**Avis de la Mission Régionale d'Autorité environnementale
Nouvelle-Aquitaine
relatif au projet de centrale solaire des Lisianthus
à Bourlens (47)**

n°MRAe 2024APNA209

Localisation du projet : Commune de Bourlens (47)
Maître d'ouvrage : Société Centrale Solaire des Lisianthus
Avis émis à la demande de l'Autorité décisionnaire : Le Préfet de Lot-et-Garonne
En date du : 3 septembre 2024
Dans le cadre de la procédure d'autorisation : Permis de construire
L'Agence régionale de santé et le Préfet de département au titre de ses attributions dans le domaine de l'environnement ayant été consultés.

Projet retenu et synthèse des enjeux naturalistes – page 280 de l'étude d'impact

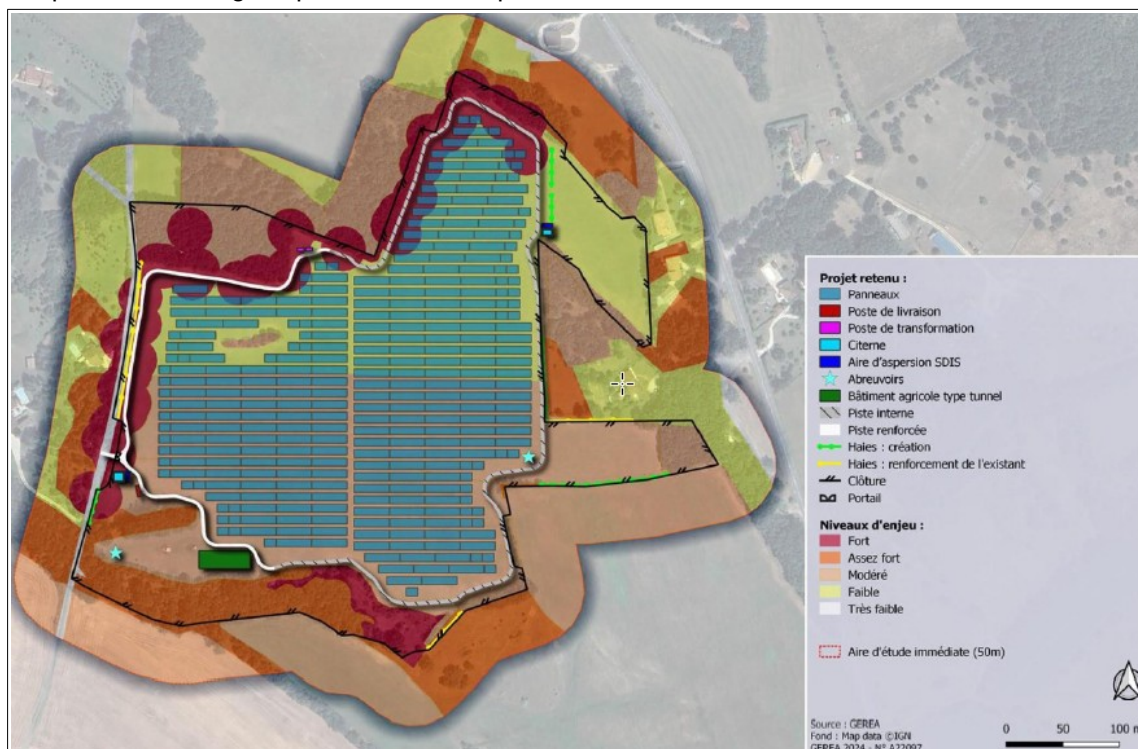
Sur cette thématique, la MRAe recommande :

- de justifier l'absence d'évitement des secteurs les plus sensibles, notamment les zones périphériques au nord présentant des enjeux forts ;
- de quantifier les incidences résiduelles du projet après application des mesures d'évitement et de réduction d'impacts sur ces zones. **Une meilleure justification de l'absence de nécessité de recourir aux dispositions dérogatoires prévues au Code de l'environnement portant sur la destruction d'espèces protégées est attendue ;**
